Mission régionale d'autorité environnementale

**Avis délibéré
sur le projet du parc d'activités des Avernaises
sur la plateforme aéroportuaire de Paris-Orly
Wissous et Paray-Vieille-Poste (91)**

N° APJIF-2023-034
du 26/07/2023

Figure 5: Cartographie de l'environnement sonore toutes sources cumulées en Lden(24h) (source : page 172 volet D1 - Description du projet et état initial).

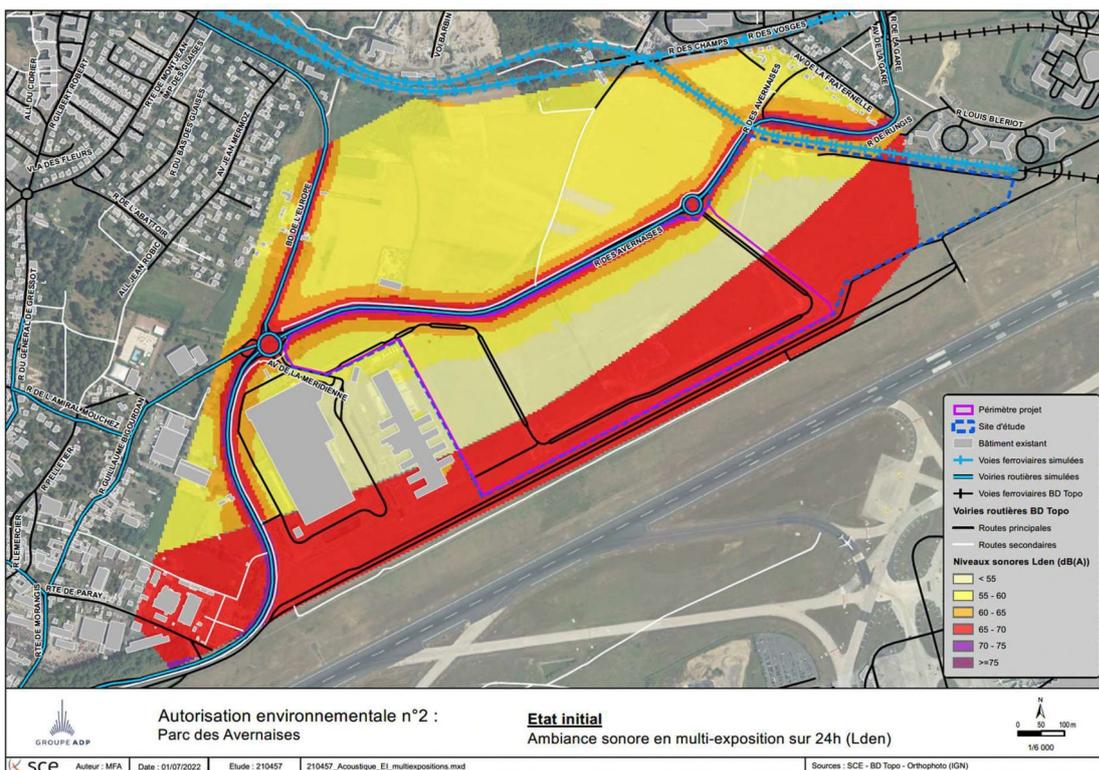
La carte issue de l'étude du maître d'ouvrage montre des différences significatives au niveau du projet avec la carte présentée sur le même secteur par Bruitparif. Il conviendrait de les expliquer puisque le constat fait par l'observatoire du bruit en Île-de-France (utilisant la même légende) montre une zone de bruit très élevée beaucoup plus importante sur le site concerné par le projet.

(4) L'Autorité environnementale recommande de prendre en compte les niveaux de bruit prévisibles générés par les futures activités du site dans la modélisation de l'ambiance sonore projetée et de réaliser des mesures in situ de ces bruits pour confirmer ou ajuster les résultats de la modélisation, expliquer la différence entre l'ambiance sonore décrite dans l'étude d'impact et les valeurs affichées par Bruitparif pour la même zone.

Figure 7: Carte de l'environnement sonore à l'état projeté sur 24h avec l'indicateur Lden en multi-exposition (source : page 350 volet D2 - Impacts et mesures)

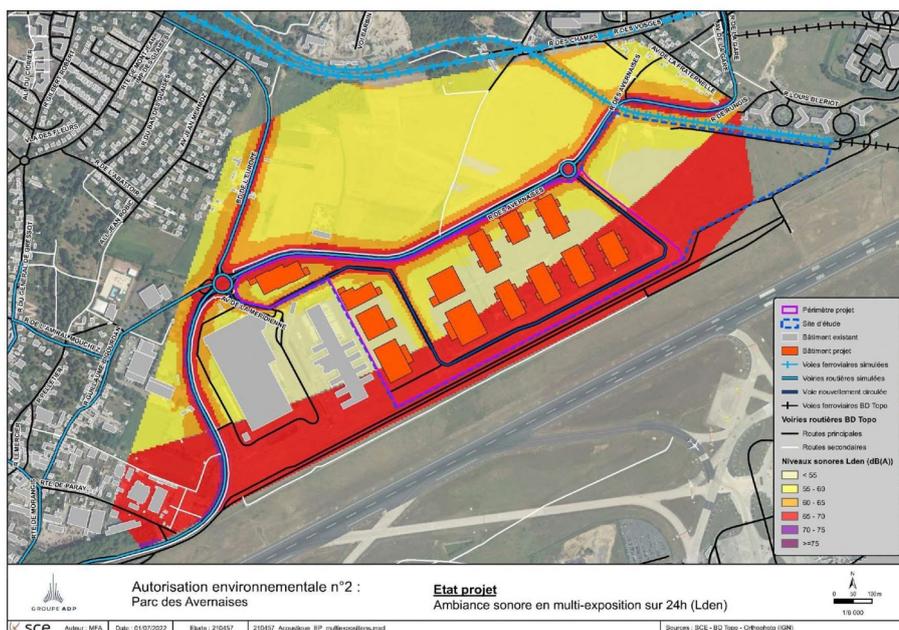
Au vu de l'exposition aux nuisances sonores, l'étude d'impact précise les objectifs d'isolation acoustique des immeubles de bureaux. Les valeurs d'isolement acoustique prises en compte varient de 30 à 40 dB(A) en fonction de l'implantation des bâtiments et de l'orientation des façades. L'étude d'impact ne précise pas les niveaux de bruit auxquels seront effectivement soumis les usagers du site à l'intérieur des bâtiments. De plus,

les bruits engendrés par les futures activités n'ont pas été pris en compte dans la modélisation, ce qui ne permet pas de rendre compte de l'impact sur les habitations situées à environ 200 mètres du projet.

Figure 8: Zone de l'aire d'étude (source : page 358 volet D2 - Impacts et mesures)

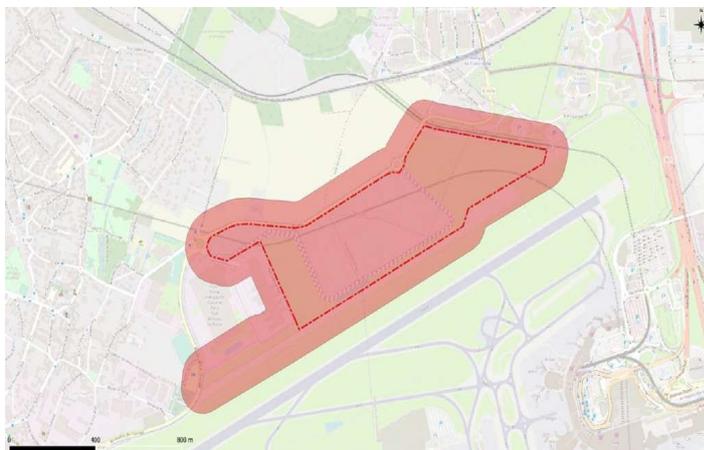
(6) L'Autorité environnementale recommande d'élargir l'aire d'étude afin de prendre en compte l'impact de la pollution atmosphérique générée par le projet sur l'ensemble du voisinage, notamment sur les habitations situées le long du boulevard de l'Europe et de procéder à de nouvelles mesures, hors vacances scolaires et période de restrictions sanitaires.

Figure 12: distance entre le datacenter de Wissous (en cours d'extension) et la zone du projet (source MRAe)

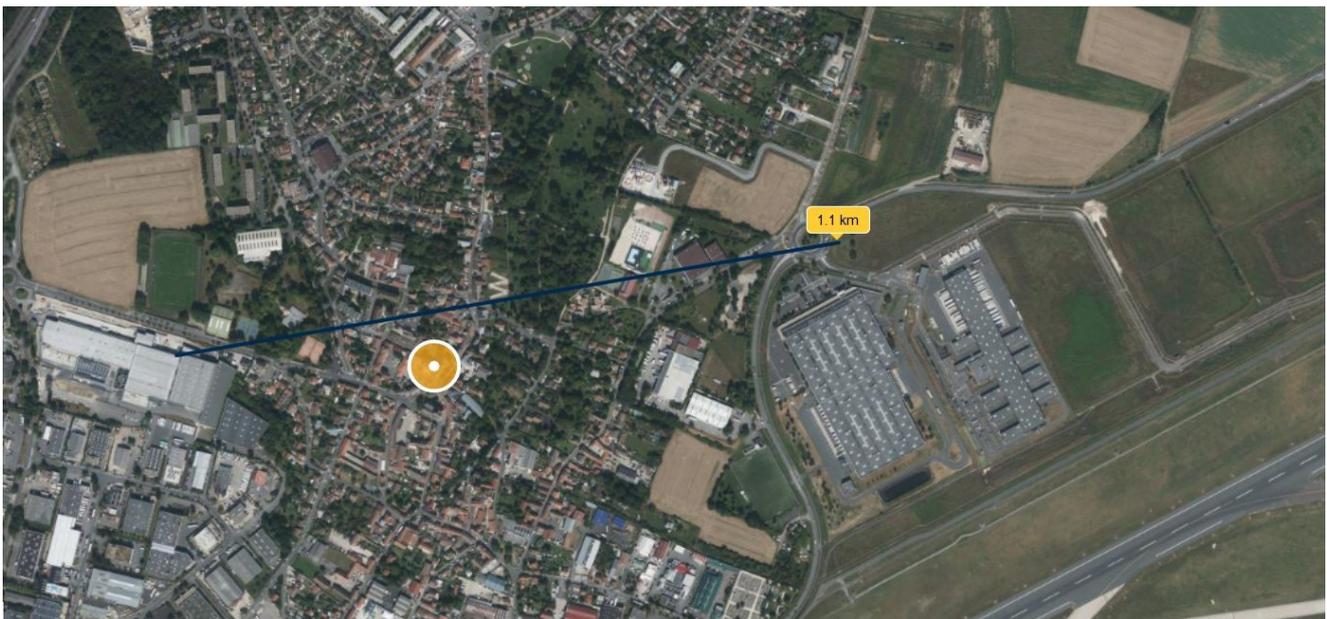
Par ailleurs, la commune de Wissous accueille un important datacenter dont l'énergie fatale n'est à ce jour pas récupérée. Il conviendrait donc d'étudier la possibilité de récupérer cette énergie, actuellement perdue. Le site de production de cette énergie est distant de la zone en projet de 1,1 km.

- de prévoir dans le cahier des charges des entreprises qui s'implantent l'obligation de prévoir une part significative de production énergétique à partir de ressources renouvelables ;
- d'examiner les conditions d'utilisation de la récupération de la chaleur fatale issue du datacenter présent sur la commune de Wissous.
